令和6年12月17日 公告

「北部方面管理事務所管内下水管渠再構築工事(R6-5)」

図面に記載誤りがありました。訂正内容につきましては正誤表をご確認ください。

正誤表

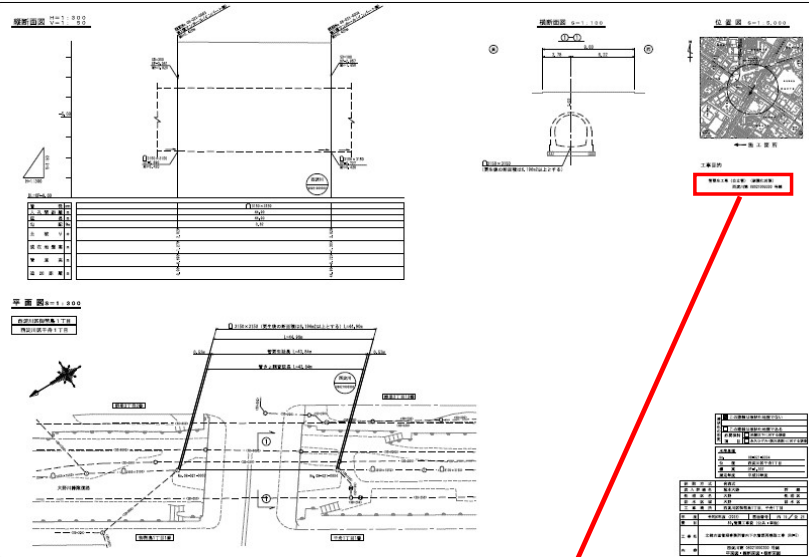
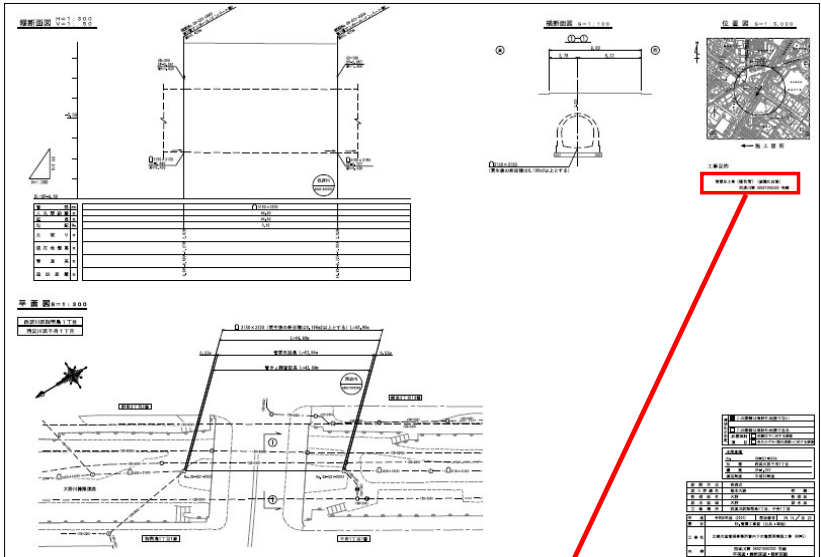
訂正箇所	誤	正
図面 内19/全25	 管更生工事 (自立管) (耐震化対策) 西淀川第 08021000300 号線	 管更生工事 (複合管) (耐震化対策) 西淀川第 08021000300 号線
